ZÁVAZNÝ SERVISNÍ BULETIN / MANDATORY SERVICE BULLETIN

TÝKÁ SE / CLARIFICATIONS: Poškození torzní trubky náhonu vztlakových klapek v trupu.

OVLIVNĚNÉ VÝROBKY / AFFECTED PRODUCTS: Letouny TL 3000 Sirius všech výrobních čísel

ČÍSLO BULETINU / NOTICE ID: 3.S.SI.2017

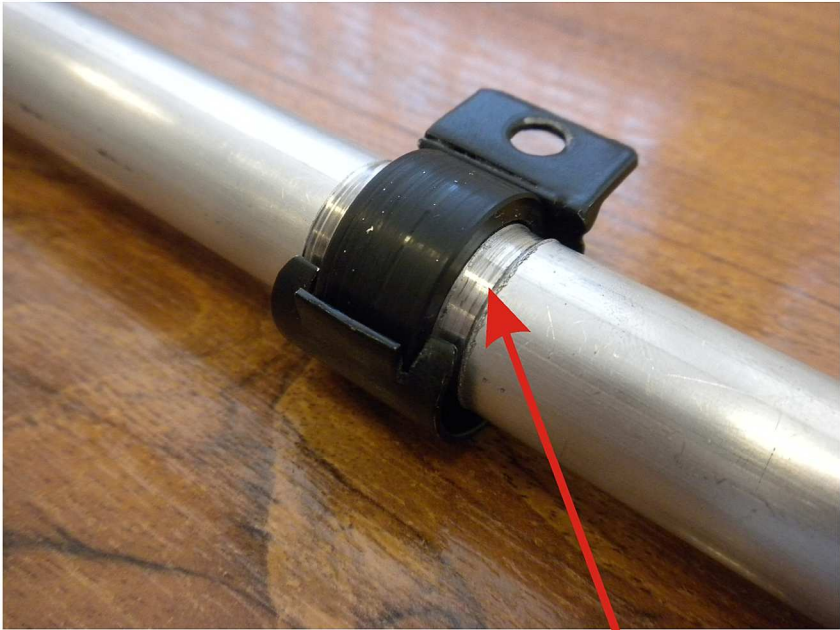
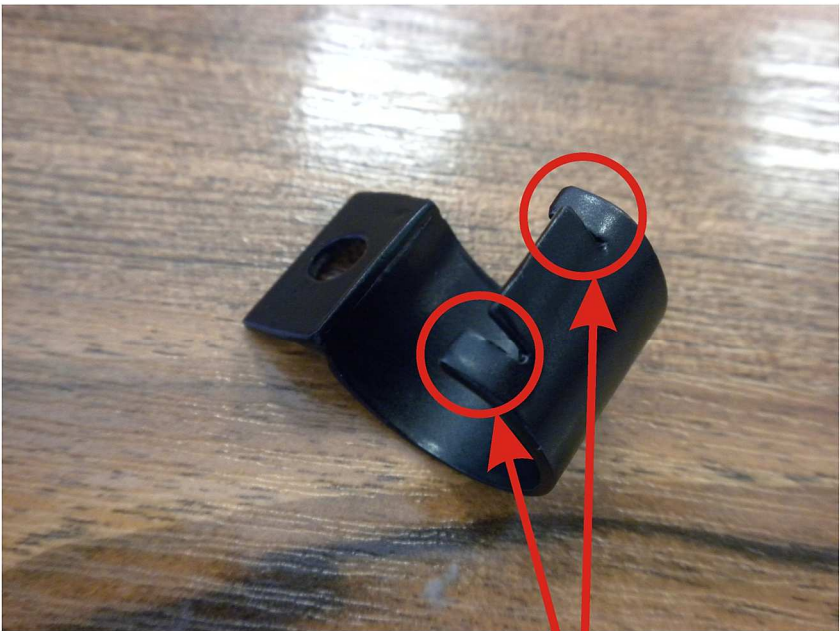
Pořadí kroku	Popis operace
4	<p data-bbox="272 454 948 488">Demontáž stropního kompozitového panelu</p> <p data-bbox="272 528 1358 595">- demontujte stropní kompozitový panel. Panel je k letounu uchycen pomocí šroubů M4x12 a pásů suchého zipu.</p> <p data-bbox="387 663 890 685">Slotted mushroom head screws M4 x 12 (905624)</p>   <p data-bbox="272 1906 1414 1973">- po odstranění stropního panelu je torzní trubka vztlakových klapek přístupná k inspekci</p>
